**Modulo per la presentazione delle osservazioni per i piani/programmi/progetti sottoposti a procedimenti di valutazione ambientale di competenza statale**

**ID: Codice procedura (ID\_VIP/ID\_MATTM): 12691**

**“Progetto di un impianto eolico denominato “Pitigliano” ubicato nei comuni di Pitigliano (GR) e Sorano (GR) costituito da 20 (venti) aerogeneratori di potenza nominale 7,0 MW per un totale di 140,0 MW con relative opere connesse ed infrastrutture indispensabili”**

**IMMAGINE n 5.** Mappa eolici elaborata dall'Associazione Amici della Terra. La mappa evidenzia il cumulo degli impianti tra Lazio e Toscana.

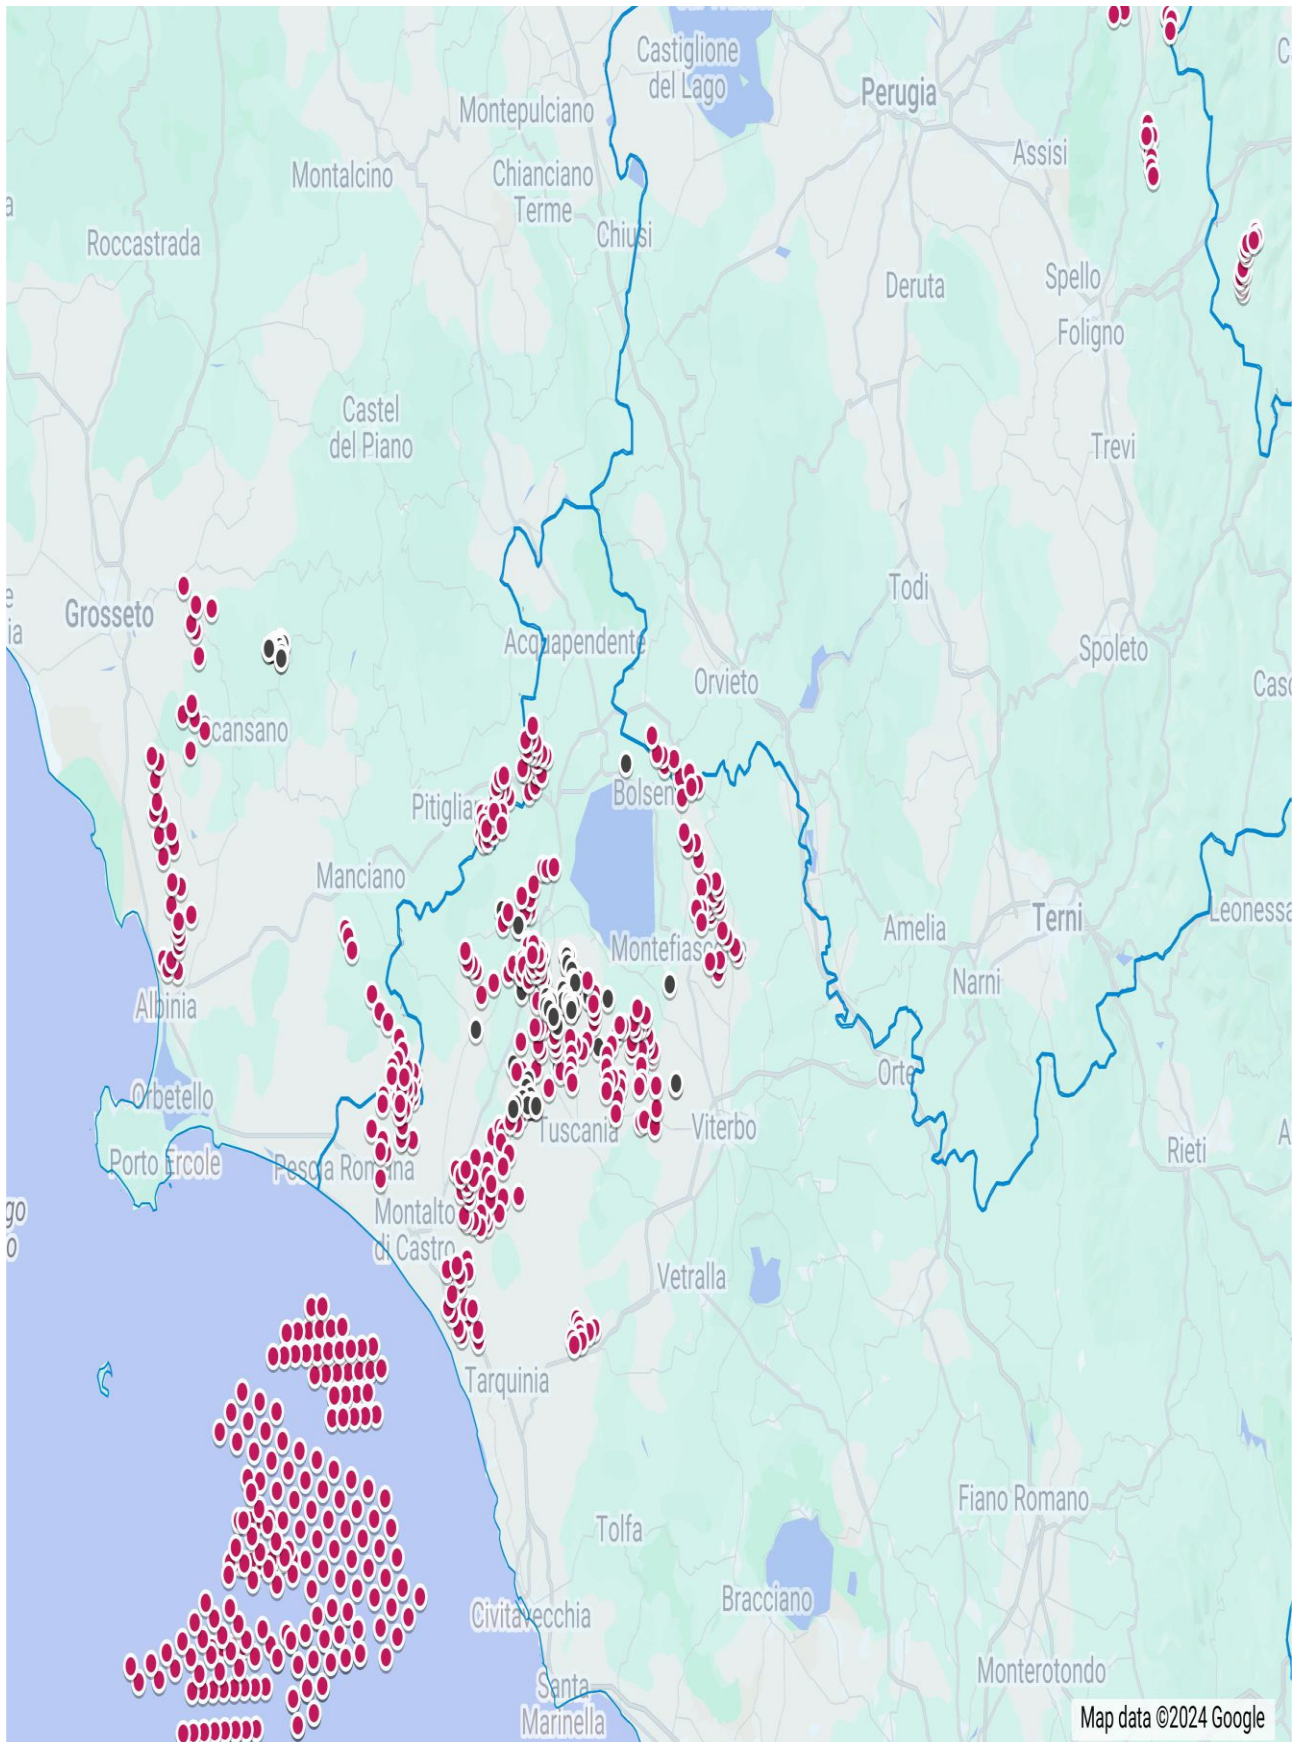
Riguardo al cumulo degli impianti FER, le mappe prodotte dalla proponente riguardano, come già evidenziato, soltanto una parte molto piccola degli impianti FER dell'area intermedia e vasta e in particolare di quelli eolici che contribuiscono a creare un notevole cumulo e la saturazione del territorio tosco laziale. Riguardo al cumulo dei soli impianti eolici si riporta la mappa dell'intervisibilità degli impianti eolici elaborata dall'Associazione nazionale “Amici della Terra”.

Se agli impianti eolici rappresentati qui sopra che non comprendono sia l'impianto eolico Pitigliano e le altre 14 pale del progetto eolico in verifica amministrativa sempre nel territorio di Pitigliano si aggiungono i migliaia di ettari (7000 fin'ora) di territorio occupato dagli impianti fotovoltaici e agrivoltaici e dalle altre tipologie appare chiaro il numero spropositato degli impianti FER nella bassa toscana e nella Tuscia.
